Shearwater Petrel 1 und 2/Perdix/Perdix AI/NERD 2 Versionshinweise zur Firmware v71

VERSION 71 10.09.2019

„OberflGF“ ist der Gradient Factor, der gälte, wenn Sie sofort an die Oberfläche auftauchen würden.

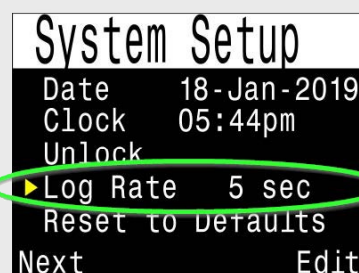
Anzeige „OberflGF“ hinzugefügt. Diese Anzeige zeigt den Gradient Factor, der gälte, wenn Sie sofort an die Oberfläche auftauchen würden. Dieser unterscheidet sich vom GF99, bei dem es sich um den Gradient Factor in der aktuellen Tiefe handelt. Die Anzeige ist wie folgt verfügbar:

- In den standardmäßigen Infobildschirmen (d. h. nach einigen Betätigungen der rechten Taste)
- Sie kann an den offenen Positionen der Hauptbildschirme konfiguriert werden.
- Sie kann als Nullzeitersatz konfiguriert werden (d. h. sie erscheint anstelle der Nullzeit, sobald eine Dekompression notwendig ist).

Neue Dekompressionsoptionen im OC Rec-Modus

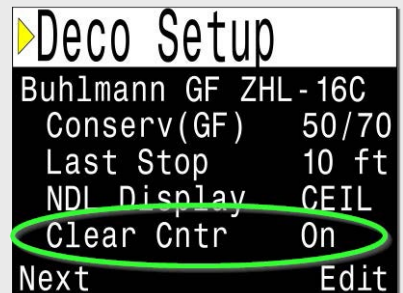
Der Benutzer kann nun eine Tiefe von 6 m für den letzten Stopp im OC Rec-Modus auswählen. Zuvor fand der letzte Stopp im OC Rec-Modus immer bei 3 m statt.

Der Zähler „Dekompression beendet“ beginnt nach Dekompressionsende mit dem Zählen.

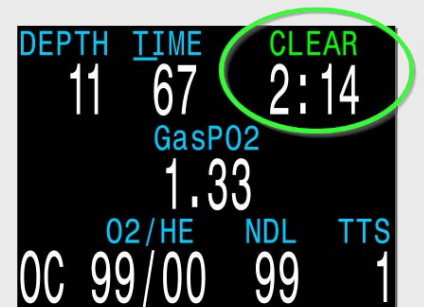
Die Hochzähloption „Dekompression beendet“ wurde hinzugefügt.

Sie ist in den Modi OC Tec, CC/BO und OC Rec verfügbar. Im OC Rec-Modus ist sie anstelle des Sicherheitsstopps verfügbar. In den Tec-Modi ist sie optional.

Wenn die Dekompression beendet ist, fängt dieser Zähler von 0 an zu zählen. Das ist hilfreich, um den Dekompressionsstopp nach den Pflichtstopps zu verlängern. Wenn der Tauchgang keine Dekompression erfordert, beginnt der Zähler mit Eintreten in die Sicherheitsstoppzone (d. h. bei einer Tiefe von weniger als 6 m).

Die Option „OC MOD PPO2“ (PO_2 für max. OC-Tiefe) ersetzt die Option für den maximalen PO_2 im offenen Kreislauf mit einem anderen Verhalten. Bitte lesen Sie die Beschreibung links!

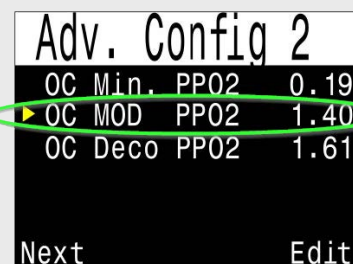
Im OC Tec-Modus wurden die Optionen für den PO_2 -Grenzwert geändert.

Zuvor gab es die Einstellung für den max. PO_2 im offenen Kreislauf, der ungeachtet der Tauchphase (z. B. in der maximalen Tiefe oder im Dekompressionsstopp) nur definierte, wann die Meldung für einen hohen PO_2 erscheinen sollte. Dadurch waren viele Benutzer verwirrt, die verständlicherweise annahmen, dass dies der Grenzwert für die maximale Tauchtiefe war, und den Wert auf 1,4 einstellten. Das führte zu Warnungen während der Dekompression, wenn der PO_2 in den Bereich von 1,6 anstieg.

Die Option für den maximalen PO_2 im offenen Kreislauf wurde nun entfernt und durch die Einstellung „OC MOD PPO2“ (PO_2 für max. OC-Tiefe) ersetzt. Die Einstellung für die maximale Tauchtiefe gilt nur für die Tauchphase in maximaler Tiefe. Der Tauchcomputer wechselt automatisch zum Grenzwert „OC Deco PPO2“ (PO_2 in OC-Deko), wenn sich der Taucher 7,5 m von einem erforderlichen Dekompressionsstopp entfernt befindet. Der Grenzwert „OC Deco PPO2“ (PO_2 in OC-Deko) legt außerdem fest, wo die vorhergesagten Dekompressionsgaswechsel erfolgen. Wenn das aktuelle Gas einen Sauerstoffanteil von 80 % oder mehr enthält, wird ebenso der Dekompressionsgrenzwert verwendet, da das Gas als Dekompressionsgas angesehen wird.

Nach der Aktualisierung wird der Wert für „OC MOD PPO2“ (PO_2 für max. OC-Tiefe) auf 1,4 ATA geändert. Der Wert für „OC Deco PPO2“ (PO_2 in OC-Deko) bleibt unverändert. Die Standardwerte lauten wie folgt:

PO_2 -Wert für maximale OC-Tiefe = 1,4 [ATA]
 PO_2 -Wert für OC-Deko = 1,61 [ATA]

Dem Perdix kann ein benutzerdefiniertes Startbild hinzugefügt werden.

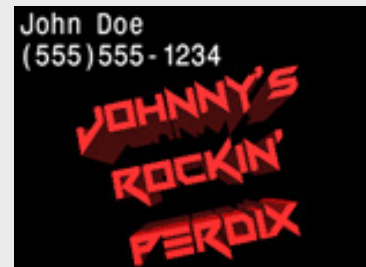
Für den Startbildschirm des Perdix kann ein benutzerdefiniertes Bild verwendet werden. Die Bildgröße muss 320 × 240 Pixel betragen. Zum Hochladen von Bildern ist die Shearwater Desktop-Version 2.5.4 oder höher erforderlich.

Der Befehl zur Peilungsmarkierung erfordert nun weniger Tastenbetätigungen.

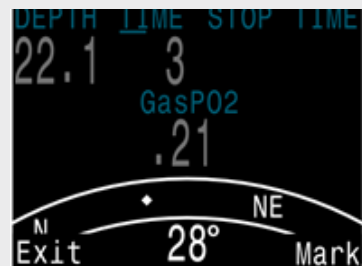
Das Menü der Kompasspeilungsmarkierung wurde verschoben, um die Tastenbetätigungen zu verringern. Der Kompass kann nun ebenfalls während der Peilung angezeigt werden. Betrieb: Während der Anzeige des Kompasses wird durch das Betätigen der linken Taste das Menü „Exit/Mark“ (Schließen/Markieren) aufgerufen. Mithilfe der rechten Taste erfolgt die Kompasspeilung, mithilfe der linken Taste wird der Bildschirm geschlossen und das Hauptmenü aufgerufen. Zuvor musste für die Kompasspeilung in die regulären Menüs gewechselt werden.

Nun wird die Abweichung zwischen der aktuellen und markierten Peilung angezeigt (in diesem Beispiel 16°).

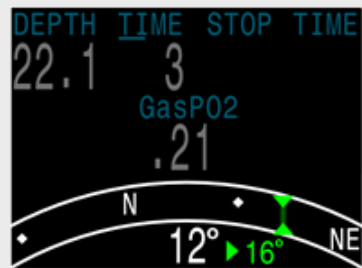
Beider Markierung einer Peilung wird nun der Abweichungswinkel zwischen der aktuellen Peilung und der markierten Peilung angezeigt. Dies ist bei Navigationsmustern hilfreich. Ein Rechteckmuster erfordert beispielsweise Richtungsänderungen in 90°-Intervallen, während bei einem Dreiecksmuster Richtungsänderungen in 120°-Intervallen nötig sind.
